Italia Nostra Onlus

**Proposta migliorativa per lo schema di massima
della variante generale al P.R.G. della città di Palermo**

N. 6

**Completamento dell'asse stradale Domino-Fattori-
Cervantes, tutela della Casena Nicosia e del viale di
Villa Savona**

Immagine 1: la viabilità tra via San Lorenzo e viale Strasburgo prevista dallo schema di massima.

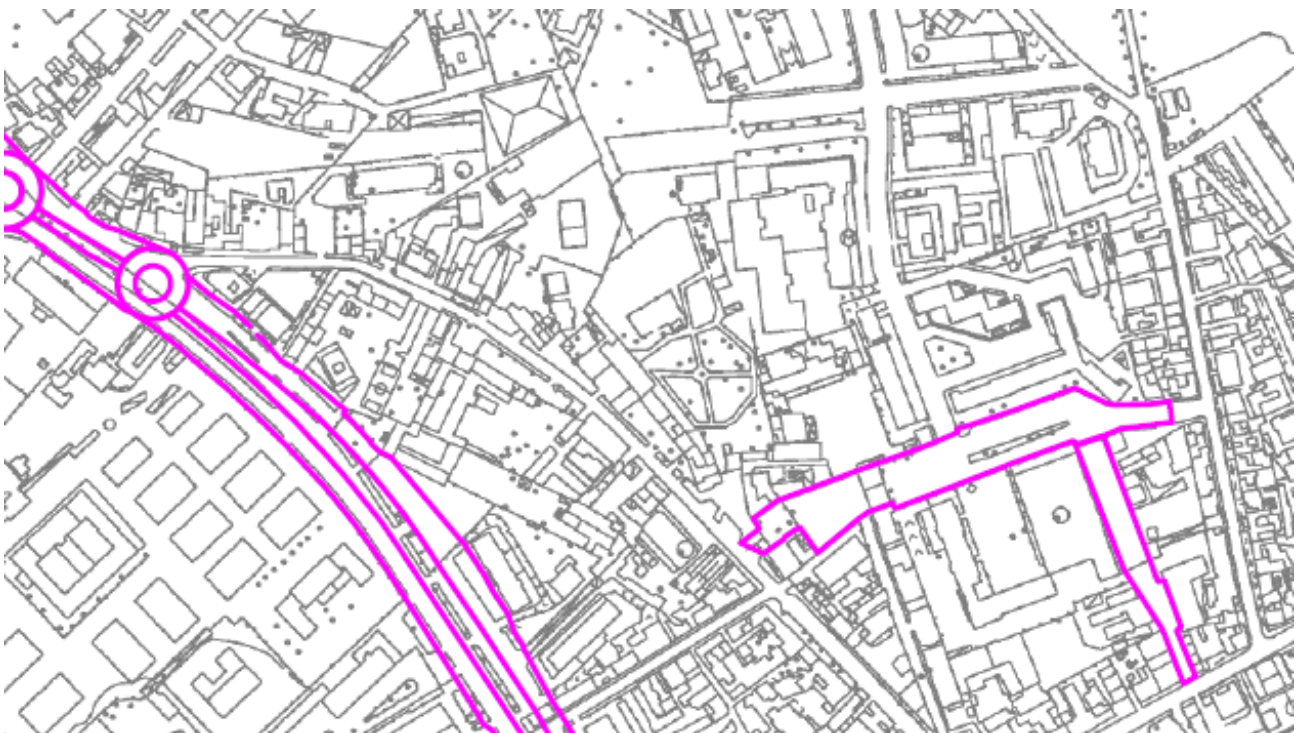
Il prolungamento e l'apertura della via Giuseppe Carta sulla via San Lorenzo previsto dallo schema di massima (immagini n.1 e n.2) comporterebbe la distruzione del viale della settecentesca Villa Savona, la demolizione del cortile e del portale d'ingresso sulla via San Lorenzo della coeva Casena Nicosia (foto. n. 1) e lo smantellamento della piazzetta antistante, con una bella pavimentazione in acciottolato ed elegante arredo urbano, realizzata dieci anni fa dal Comune di Palermo, e sulla quale si affaccia anche l'antica chiesa di origine normanna di San Lorenzo. Ma la realizzazione di tale raccordo stradale, aumenterebbe anche il traffico lungo la stretta e già troppo congestionata via San Lorenzo (attualmente a senso unico in direzione di villa Adriana).

In alternativa si propone il collegamento, previsto dal PRG del 1962 ed in parte realizzato, dell'asse stradale costituito dalle vie Claudio Domino e Giovanni Fattori con il tronco attualmente isolato della via Miguel De Cervantes e lo sbocco di questa nuova strada sulla via Resurrezione. Gli alberi esistenti lungo il tracciato della nuova strada potrebbero essere espianati e reimpiantati nei suoi marciapiedi.

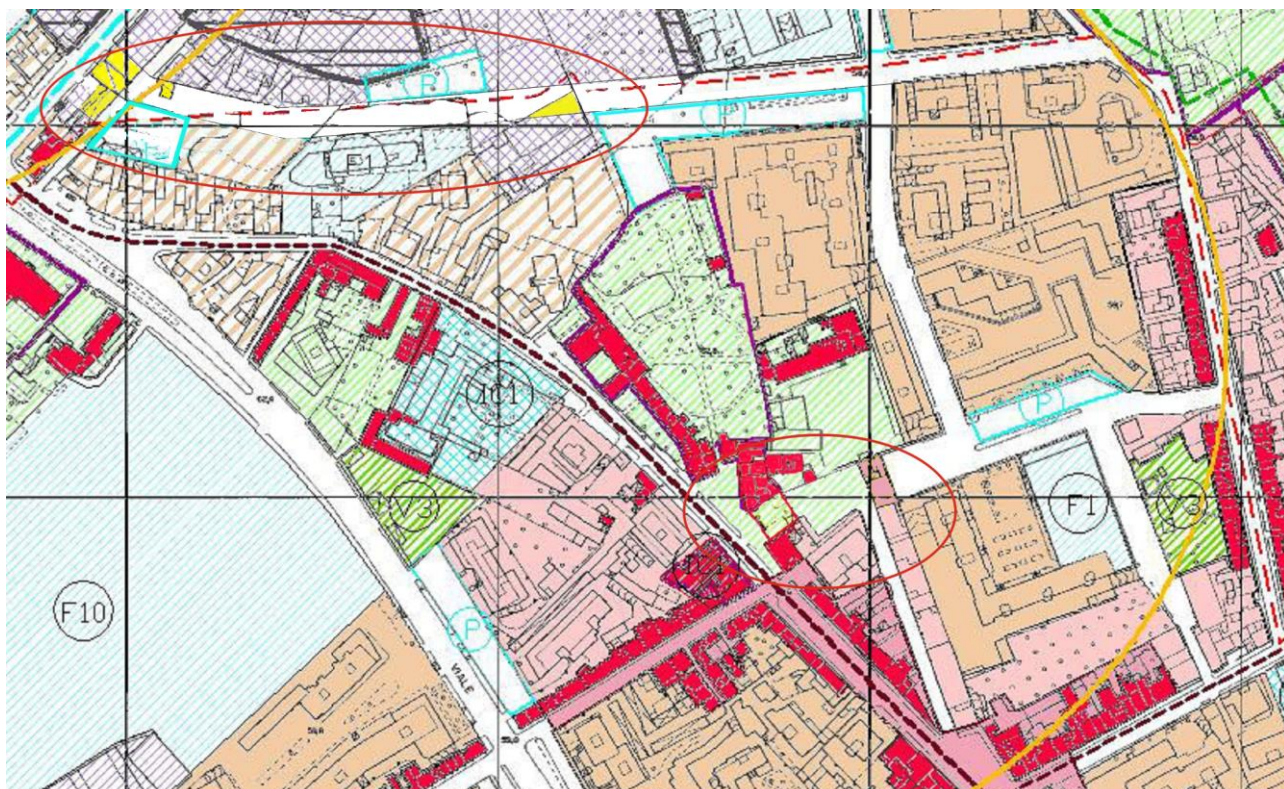
Alla luce delle considerazioni suddette, si chiede di apportare allo schema di massima le seguenti modifiche (immagine n. 3):

- realizzare lo sbocco delle vie Domino e De Cervantes su viale Resurrezione per salvaguardare le pertinenze di villa Nicosia
- correggere e modificare la colorazione relativa alla stessa villa ed agli edifici storici esistenti tra essa ed il portale di villa Savona, compresa la chiesa di San Lorenzo (immagine n.3);
- correggere le previsioni relative agli spazi limitrofi ai suddetti edifici destinandoli a verde storico, secondo le indicazioni contenute nell'immagine n.3. Per restituire unità percettiva al sistema delle tre ville (nascondendo gli edifici vicini fuori scala), basterebbe alberare, con specie frondose e ad alto fusto, piazza Trilussa e la testata occidentale della via Carta.
- realizzare soltanto un piccolo collegamento pedonale tra la via Carta, e la piazza Trilussa, in prosecuzione di quello esistente tra la stessa piazza e la via San Lorenzo.
